中 国 船 级 社

材料与焊接规范

修 改 通 报

2011

图3.1.3.5(2) 厚度测量点的位置

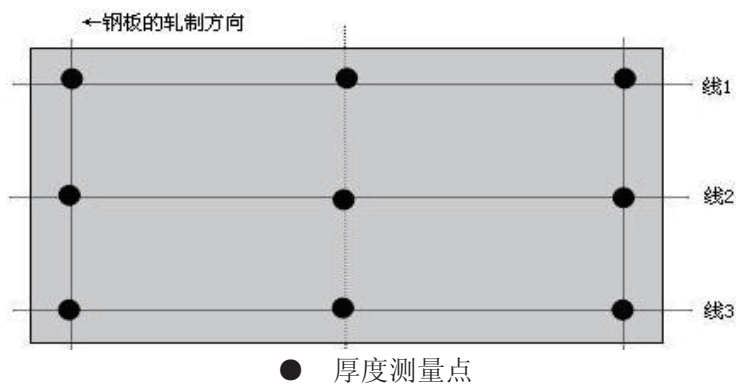
3.1.3整段改为：

a. 厚度测量应在图3.1.3.5(2)中所示的沿钢材轧制方向的三条纵向线中的任意两条上进行，在所选定的每条线上应至少选取三个位置进行厚度测量。当每条线的测点位置多于三点时，每条线上的测点应数量相等，且位置对应。

b. 当采用自动测量方法时，测点距板边和板端的距离应在10~300mm之间；

c. 当采用手工测量方法时，测点距板边和板端的距离应在10~100mm之间。

图3. 12. 5. 2

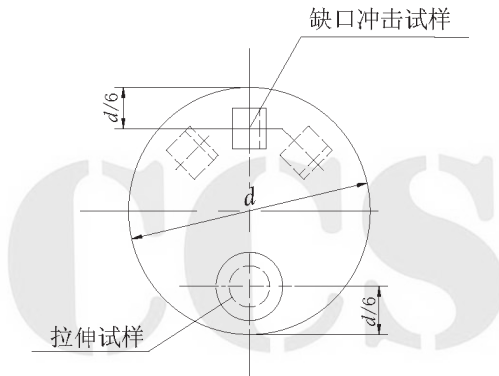
新增第3章第12节“锚链及其附件用轧制圆钢”如下：

3.12.5.2 在每个试件中应截取1个拉伸试样；除1级锚链钢外，还应从同一试件上切取1组3个夏比V型缺口冲击试样。拉伸和冲击试样的截取位置如图3.12.5.2所示，沿圆钢的纵向截取，且尽可能位于距表面1/6直径处。试样的制备和尺寸应符合本篇第2章的有关规定，其中拉伸试样的横截面积一般应不小于150mm²。若截面积不足时，也可采用全截面试样代替。

图10.2.3.2(1) 普通链环

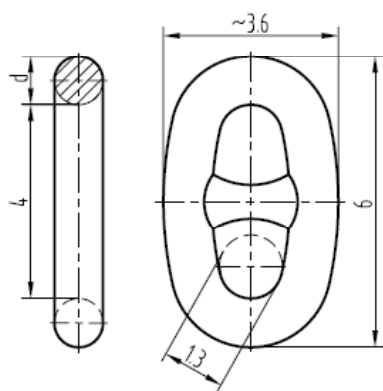
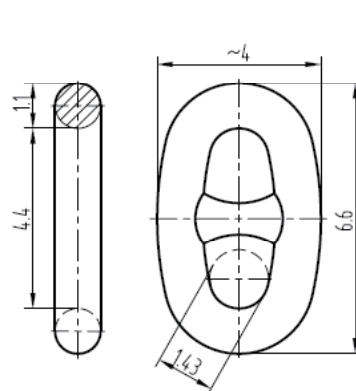
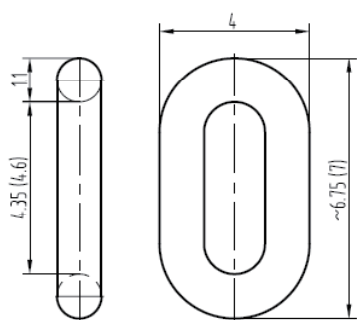
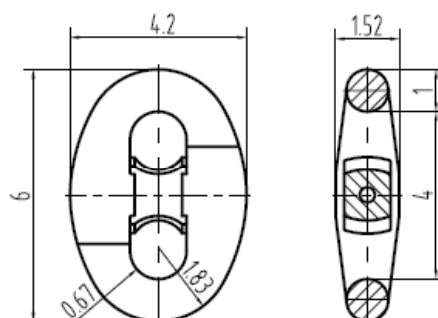
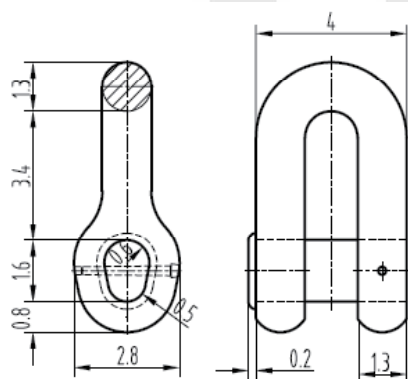
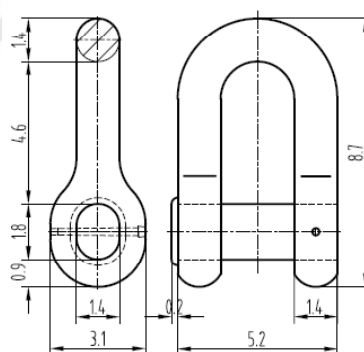
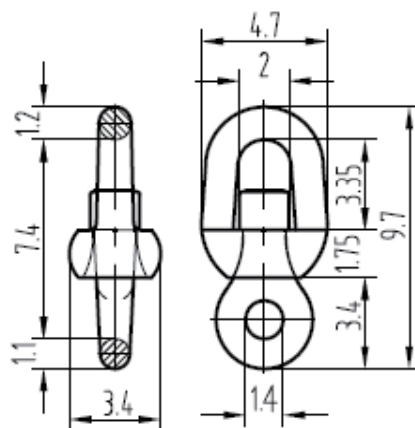
整节修改如下:

10.2.3.2 锚链及其附件应按公认的标准进行制造,其典型的结构见图10.2.3.2(1)~(7),图中数字为公称直径 d 的倍数。每节锚链的链环数应为奇数。对不同于上述图中所规定结构和焊接方法生产的附件,应将其尺寸、制造方法及热处理过程的全部图纸及工艺提交CCS认可。

图10.2.5.2(5)

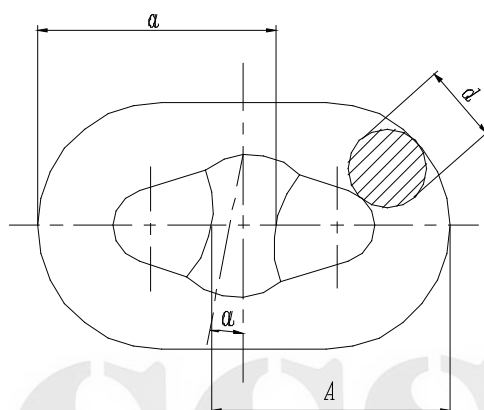
- (3) 每5个链环组成的长度的制造公差为0%~+2.5%(在锚链的拉力试验后测量);
- (4) 在锚链的所有零件相互适配的情况下, 锚链的其他所有尺寸的制造公差均为±2.5%;
- (5) 横档应处于链环的中心位置, 并与链环的两侧保持垂直。若横档具有良好的配合, 且横档两端与链环内侧无间隙(按图10.2.5.2(5)进行测量), 则允许存在不超过下列要求的制造公差:
- 1) 最大中心偏移 X 为链径的10%, X 按公式 $X = (A-a)/2$ 计算;
 - 2) 最大偏移角度 $\alpha \leq 4^\circ$ 。

为了便于拆装肯特卸扣, 每节锚链两端的加大链环的横档可稍偏离链环的中心位置。

图10.2.9.1

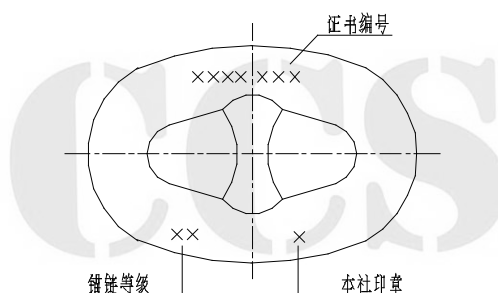
10.2.9.1 经CCS检验合格的锚链和附件，应按图10.2.9.1的要求在每节锚链的两端均打上下述钢印：

证书编号可以为缩写或其他等效的标记，并应在相应的证书中说明。

图10.3.6.6

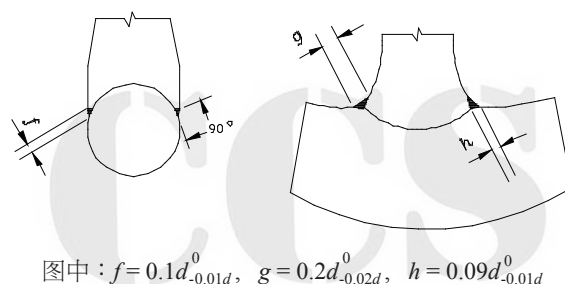
整节修改如下：

10.3.6.6 角焊缝的尺寸应符合图10.3.6.6的要求。

图10.3.8.8. (1)

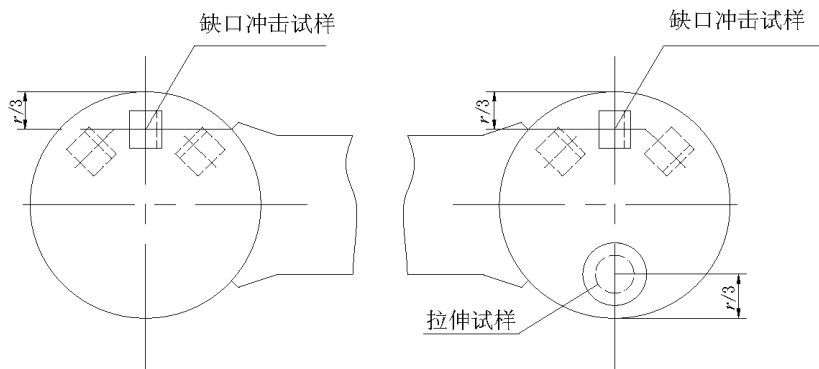
(1) 每次应从链环中切取1个拉伸试样和3组每组3个夏比V型缺口冲击试样进行试验。各试样的取样位置如图10.3.8.8(1)所示，并满足下述规定：

拉伸试样应从闪光焊缝相对的一侧截取；

第一组3个冲击试样取自闪光焊缝处，并使焊缝位于试样中央的缺口上；

第二组3个冲击试样取自与闪光焊缝相对的一侧；

第三组3个冲击试样取自链冠处。

(2) 如果统计结果表明所要求的冲击韧性能得到一贯的保证，经本社同意，可以降低链冠区域的冲击试验频率。
